ГОСУДАРСТВЕННЫЙ СТАНДАРТ СОЮЗА ССР

ПЛИТЫ МОДЕЛЬНЫЕ СТАЛЬНЫЕ СО СМЕННЫМИ МЕТАЛЛИЧЕСКИМИ ВКЛАДЫШАМИ ДЛЯ ОПОК РАЗМЕРАМИ В СВЕТУ 1000×800 мм НА ФОРМОВОЧНЫЕ ЛИТЕЙНЫЕ МАШИНЫ БЕЗ ПОВОРОТА ПОЛУФОРМЫ С ДОПРЕССОВКОЙ

ГОСТ 20110—74

Изменение № 1 ГОСТ 20110—74 Плиты модельные стальные со сменными металлическими вкладышами для опок размерами в свету 1000×800 мм на формовочные литейные машины без поворота полуформы с допрессовкой. Конструкция и размеры

Черт. 1

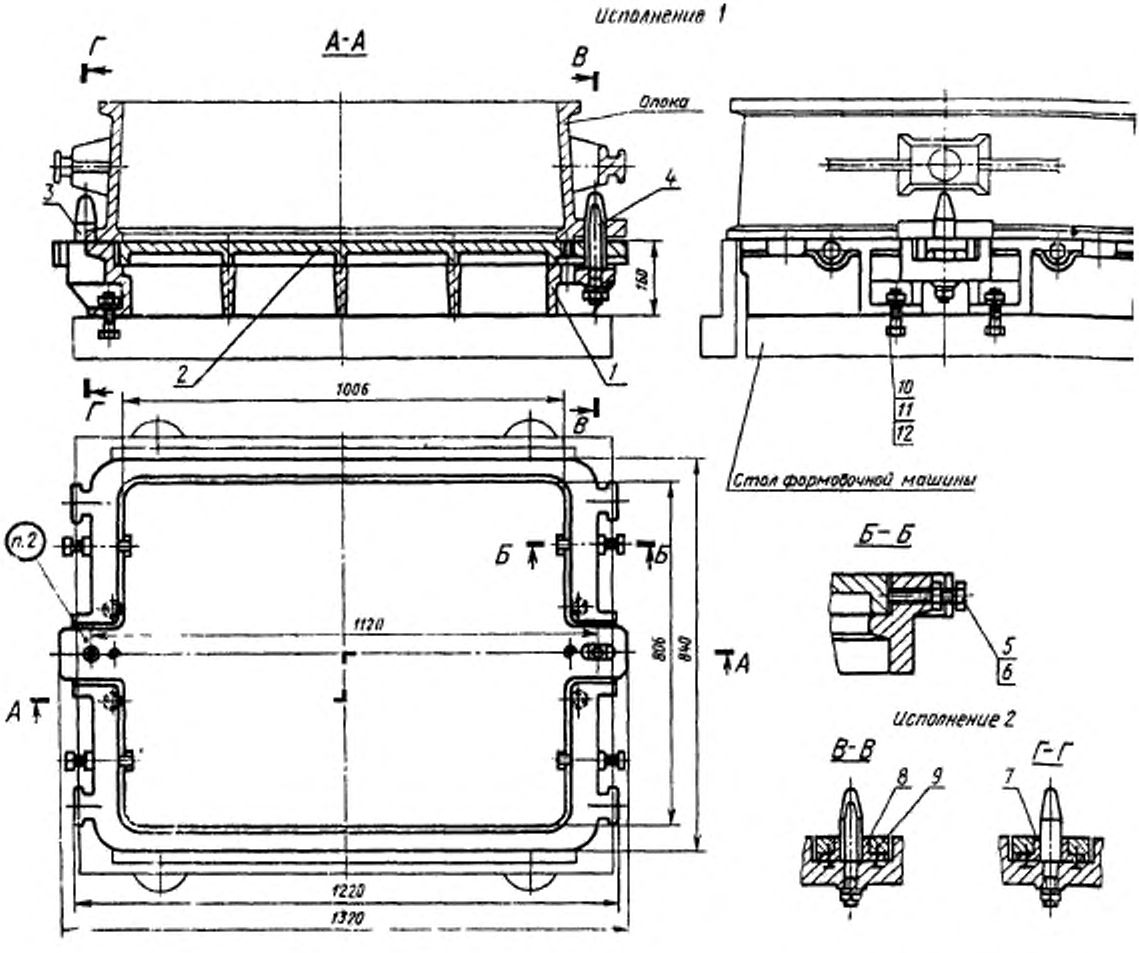
Пункт 1. Чертеж 1. Подрисуночная подпись. Заменить обозначение болта (поз. 10): М16×60.66.05 по ГОСТ 7808—70 на 7002—2551 по ГОСТ 13152—67.

Пункты 1, 3. Чертежи 1, 2. Заменить слова: «Теоретическая масса» на «Масса, не более».

Черт. 2

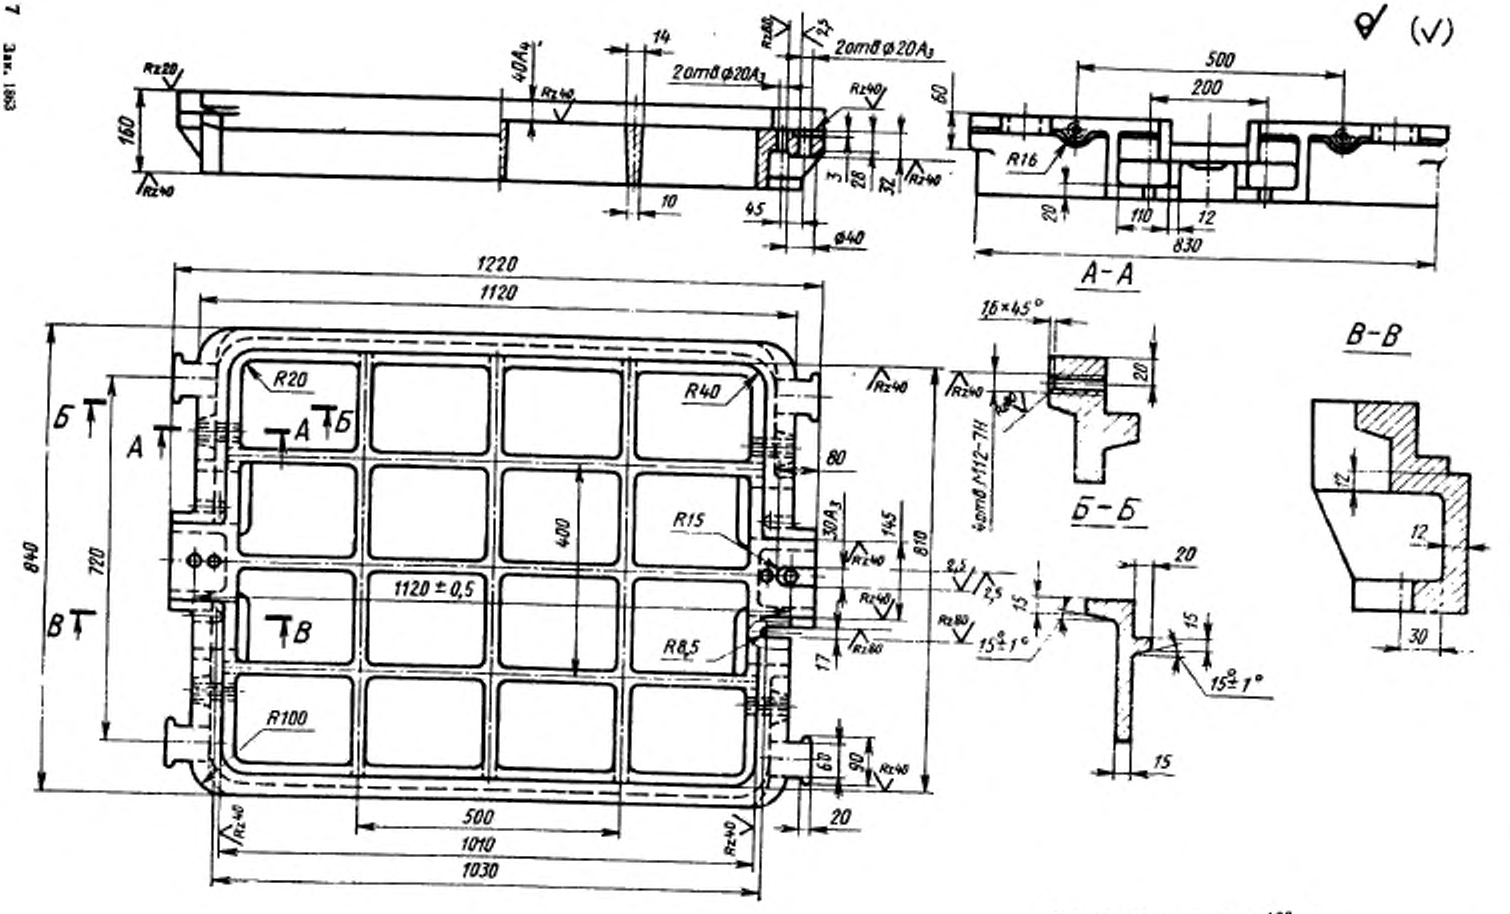
Пункт 3. Чертеж 2. Заменить обозначения: A_3 на H8; A_4 на H11;

вид спереди. Заменить размер: 2 отв. ∅ 20 A_3 на 2 отв. ∅ 10, как указано на чертеже:
